**Stérilisation Centrale à Martigny
Nouveau Bâtiment**

**Concours de projets d'architecture
en procédure sélective**

RAPPORT DU JURY
11 avril 2014

Steribox

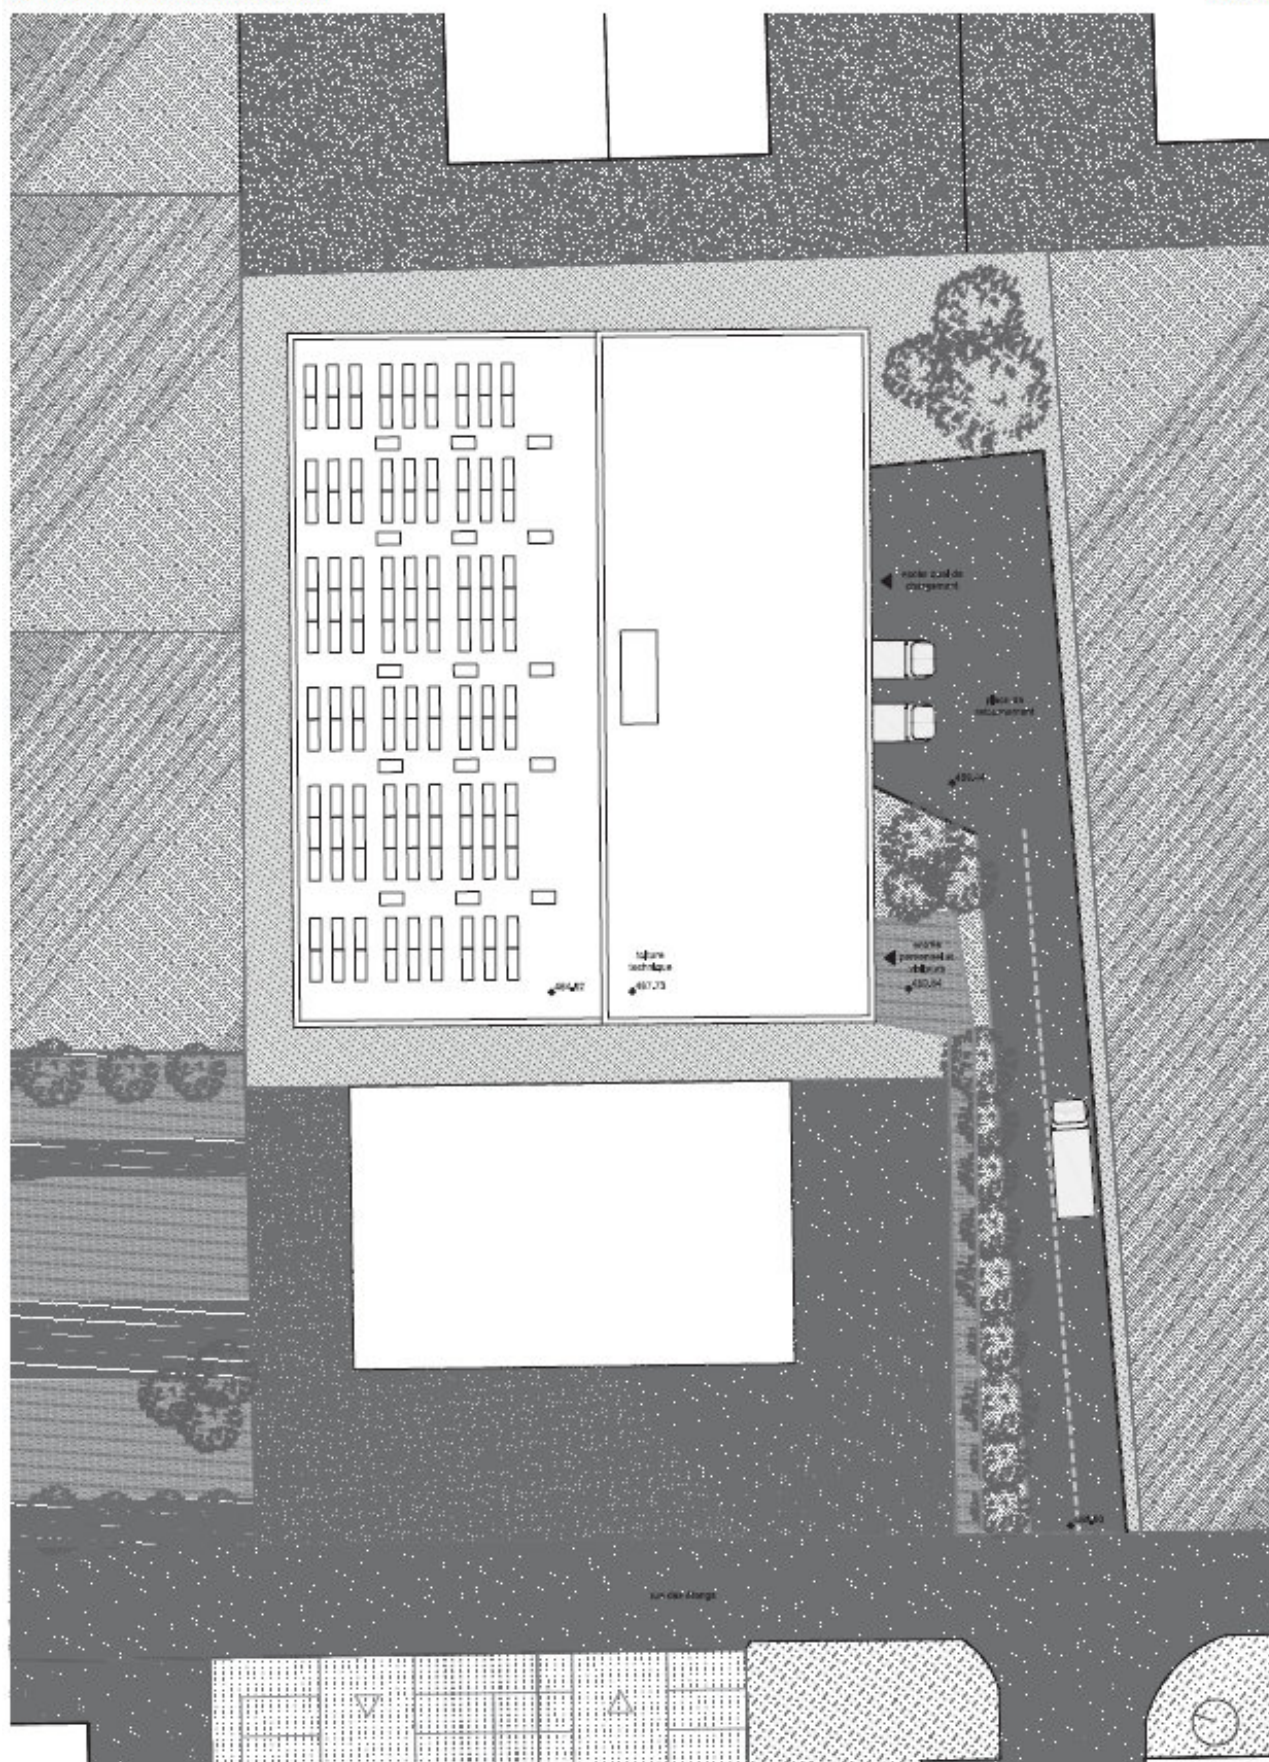
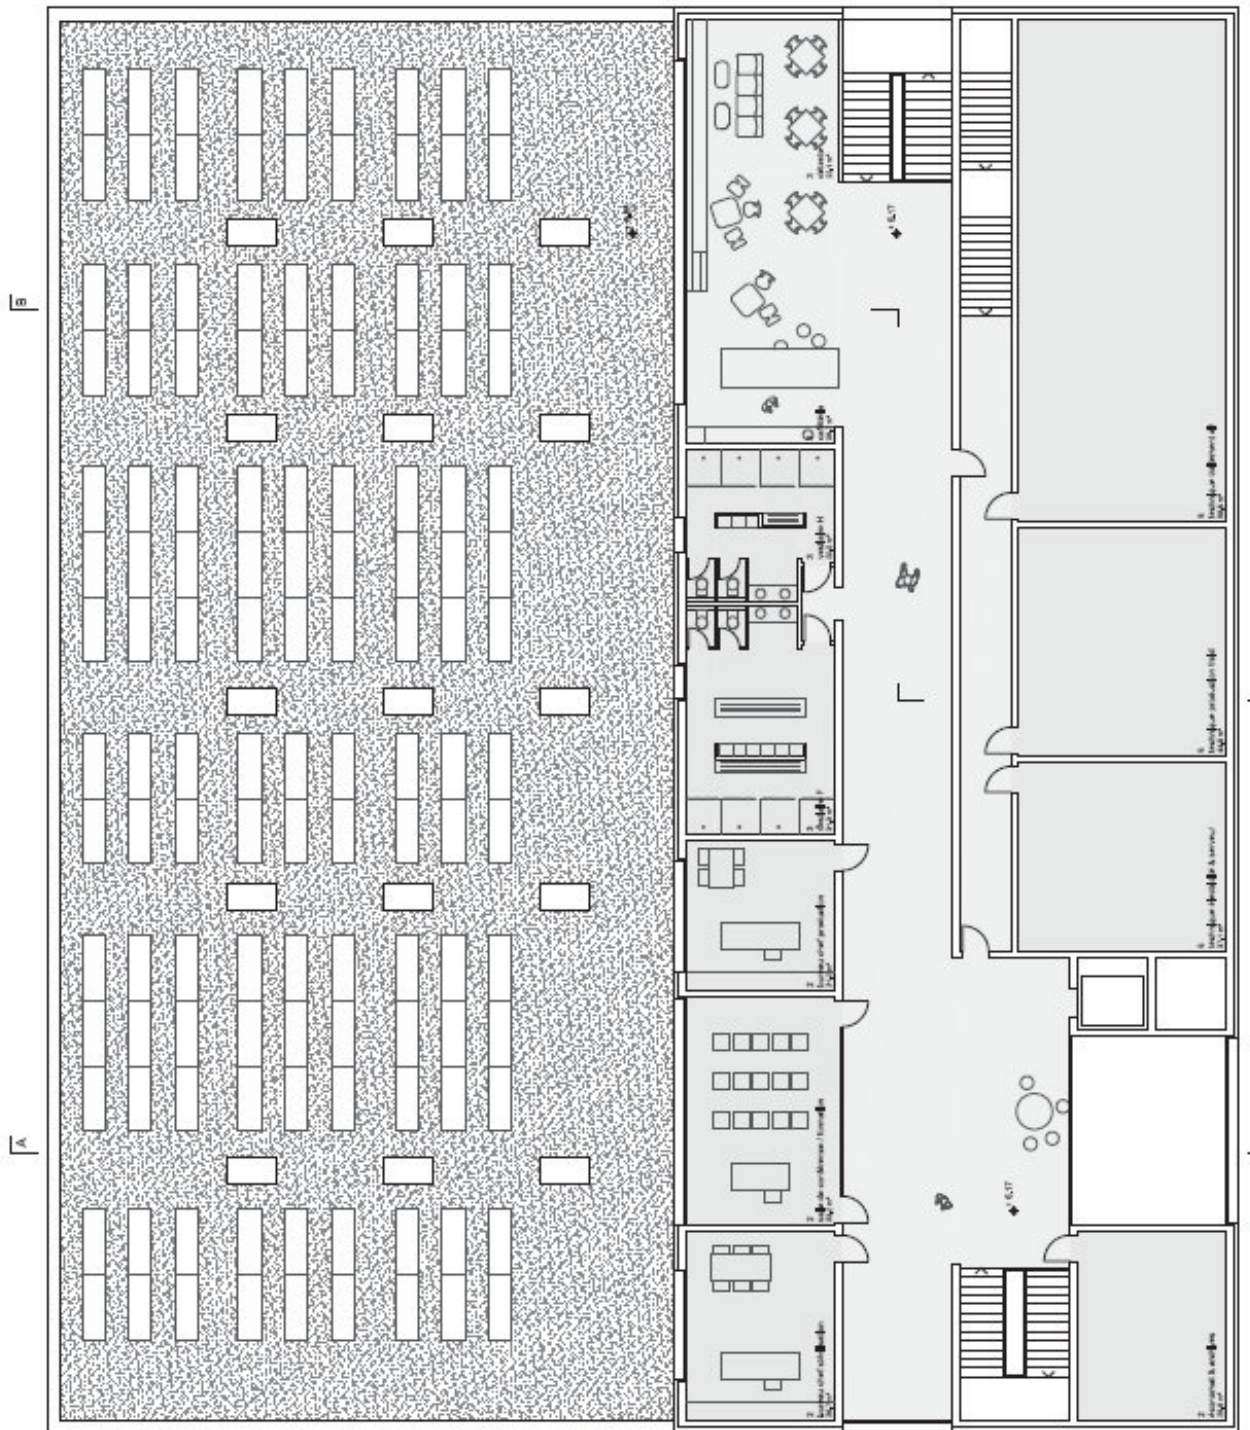
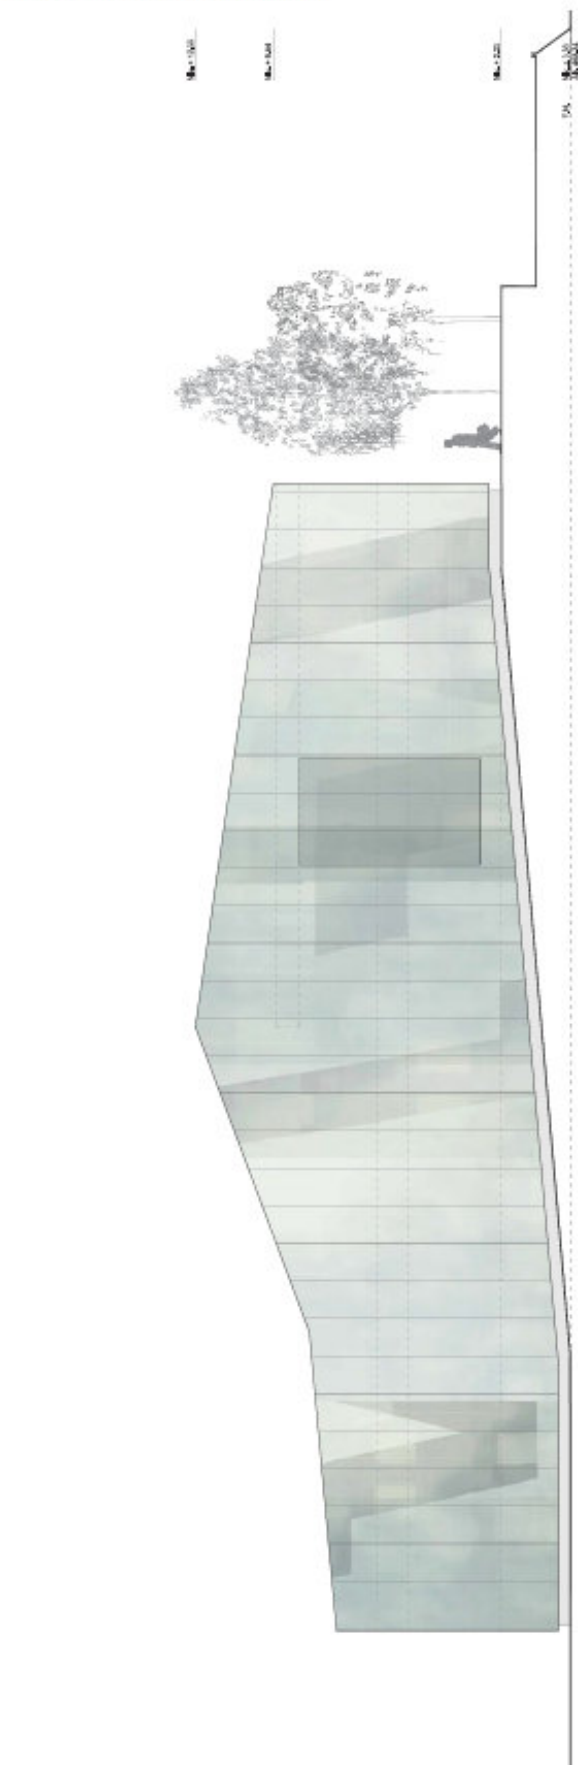
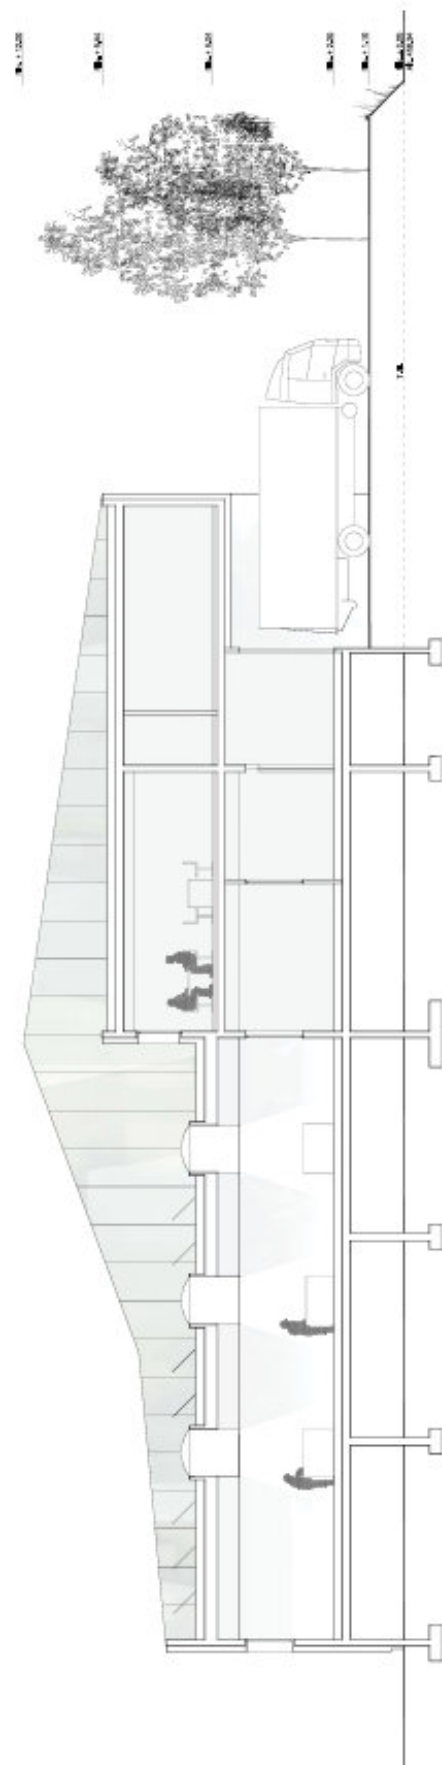
La position des locaux technique à l'étage est trop excentrée par rapport aux locaux de stérilisation.

En ce qui concerne l'énergie, malgré l'originalité d'une distribution par poutres active l'étude semble plus le produit d'une succession de principes que d'un véritable concept en adéquation avec la problématique spécifique à une "usine" de stérilisation.

Concernant la structure, il s'agit d'un bâtiment en béton-armé avec un système porteur conventionnel composé de dalles plates et stabilisée par des voiles.

Le bâtiment est une caisse rigide et sa structure porteuse convient très bien aux sollicitations sismiques.

Cette forte emprise a pour conséquence le rejet complet des places de parc sur une autre parcelle et ne permet pas une réponse satisfaisante pour les accès piétonniers et camions qualifiés chacun par une rampe contiguë mais de pentes différentes.

En voulant répondre à chacune des contraintes le projet souffre d'un manque d'unité que la formalisation de la façade en verre essaye de masquer en niant à la fois la volumétrie et son contenu.

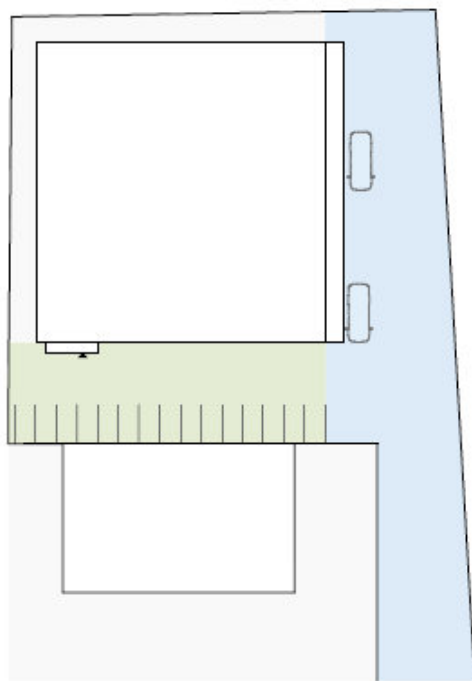
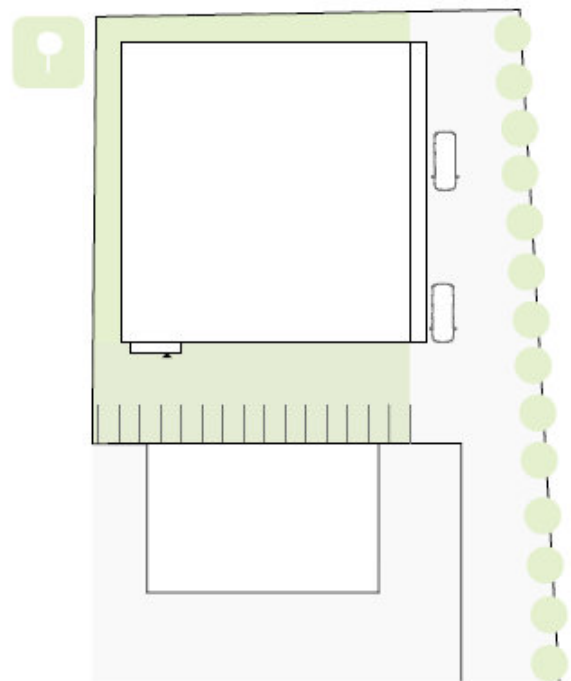
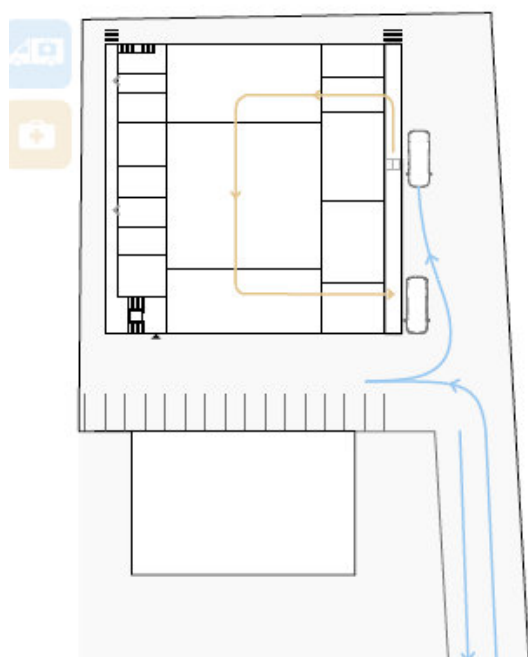
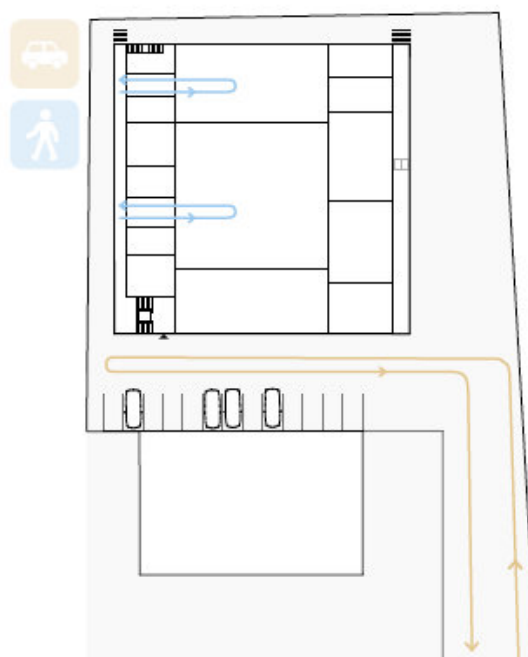
L'implantation d'un bâtiment de plan carré au nord-ouest de la parcelle libère deux zones d'accès : les camions de livraison au sud, les visiteurs et les employés à l'ouest.

La simplicité de l'organisation du plan séduit de prime abord et laisse envisager une efficacité fonctionnelle et une flexibilité permettant des modifications futures aisées.

- La halle centrale ne dispose d'aucun éclairage zénithal. Sa spatialité n'est pas mise en valeur du fait de l'absence de relation visuelle entre les locaux des étages et la halle.
- Les longs couloirs étroits et la succession de locaux sans différenciation rend les parcours monotones.
- Le langage des façades en tôle aluminium et le traitement des ouvertures ne distinguent pas ce bâtiment de la banalité des halles environnantes.

Il faut relever toutefois que la planification CVSE présente un concept cohérent et bien pensé. La réflexion faite sur la production de chaleur, de froid et la récupération de chaleur est pertinente.

Afin de prévenir tous problèmes dus à une remontée importante de la nappe phréatique ou en cas d'inondation le rez-de-chaussée du projet se situe à l'altitude de 460.0 m, soit le niveau du quai 1.20 mètres plus haut que le terrain. Ceci permet de ne pas avoir à prévoir une façade ou de portes étanche. Aucune construction en sous-sol n'est prévue.

Le projet est pensé comme une grande "usine" dont la fonctionnalité et la gestion des flux est optimisée afin de garantir une circulation optimale, sans croisement des flux des marchandises, du personnel et de la technique.

Le projet juxtapose trois tranches avec des secteurs distincts sur un seul niveau.

On trouve au centre le secteur stérilisation, avec en enfilade la zone sale, la zone propre et la zone stérile, le cœur du projet. Cette espace ne comporte aucune structure, ce qui permet une grande flexibilité et une adaptation aisée à des modifications futures. Au dessus on trouve un plenum technique qui permet d'avoir un plafond fixe, lisse et facile à nettoyer, garantissant l'hygiène nécessaire. Toute la distribution technique se fait par le plenum à l'étage, ce qui permet une grande souplesse tout en gardant l'exploitation des salles.
